Õlemasolev teostus

VARIANT

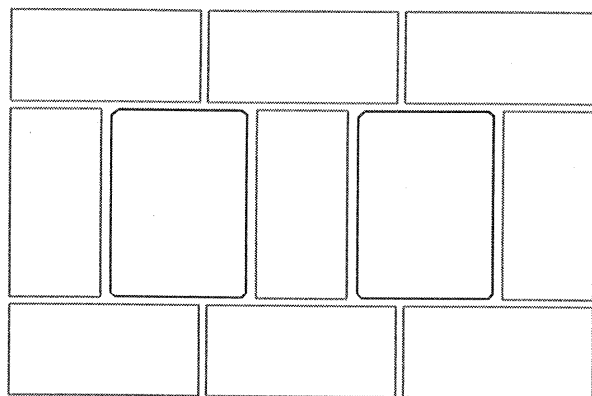
Pilu suurus?

AISI316, S=2 ?

(kas võib olla ümartoru?
sel juhul ristlõige väheneb
oluliselt ja tühjad nurgad)

Tihendamine?

Kas avad siia?
